## PRA に用いる機器故障率のためのデータ収集について

令和 6 年 1 月 2 5 日  
検査監督総括課  
シビアアクシデント研究部門

今般、規制庁はこの収集ガイドの内容を確認し、気付き事項を電中研に提示したところ、令和 5 年 9 月 28 日の面談で回答を得たことから（添付 2 参照）、その概要及び当該回答に対する規制庁の見解と今後の対応について報告する。

図3-1 PRA機器故障データ収集手順

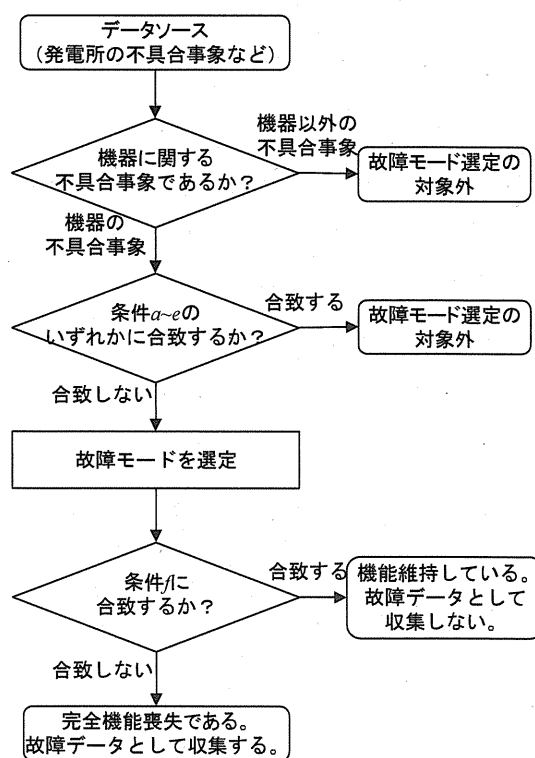
運転時誤操作による機器の機能喪失事象は、PRA上は人間信頼性解析で別途モデル化するため、故障実績としてのデータ収集は不要である。【3.2.3(3)】

日本原子力学会のPRAデータ収集に係る民間規格<sup>5</sup>（以下「実施基準」という。）では、「試験又は保守後の人的過誤及び計器の校正ミスから生じる故障が、系統のモデルに明示的に含まれている場合は、このような人的過誤は機器のハードウェアの故障原因に含めるべきでない。（略）しかし、PRAモデルの中にこのような人的過誤が明示的に含まれていない場合もある。そのときには、人的過誤に

よる寄与を該当する機器故障率又は確率に含めるべきである。」という記載があるが、収集ガイドでは、そのようになっていない。

また、非常用ディーゼル発電機（以下「DG」という。）の機器バウンダリ内のインジケータコック弁<sup>6</sup>を運転員が閉め忘れた事例を当該 DG の所有事業者は、誤操作が原因の不具合のため故障から除外していた。そこで規制庁は、モデル化されていない人的過誤は機器故障とすべきとコメントしたところ、個別プラントの PRA でモデル化する旨の回答があった。

しかし、このような人的過誤は機器故障率に含めた方が、モデル化は容易であり、プラント毎の PRA モデルの違いに左右されずに機器故障データを収集できる。データ収集の可否を後段の PRA モデルに依存する形で運用することは PRA データの均一性が損なわれるおそれがある。

実施基準の当該記載は、「起因事象発生前の人的過誤」についての記載であり、収集ガイドも「起因事象発生前の人的過誤」を故障データの収集対象としているため、実施基準と矛盾していない。

DG のインジケータコック弁閉め忘れの事例について、当該 DG の所有事業者は、PRA モデル上、定期試験時等での運転員による人的過誤は、設備本体の弁操作であっても運転員が手順に従い操作する弁であれば、人的過誤として考慮する対象とし、機器故障のカウントはしないとしている。

今後、人的過誤による機器故障の事例は、PRA の事故シーケンスを構成するかどうかを検討し、事故シーケンスを構成する場合は、全体のリスクへの有意な影響の有無を判断し、影響があれば、人的過誤でモデル化するか機器故障で考慮する。また、影響が小さくモデル化しなかった場合は、その理由を明文化して残すことを検討中である。

DG のインジケータコック弁閉め忘れ事例は「起因事象発生前の人的過誤」であり、当該 DG を有する事業者の回答は、収集ガイドの考え方と異なっている。また別の事業者もタービン動補助給水ポンプの定期起動試験前点検時（起因事象発生前に相当）に運転員が誤って弁のハンドルに接触し、その後当該試験に失敗した事例を誤操作が原因の不具合のため機器故障から除外したと回答している。（PRA 上、人的過誤としてモデル化されていない）。

以上のことから、収集ガイドの意図が適切に伝わるようにガイドを改訂し、これを周知することを要請する。
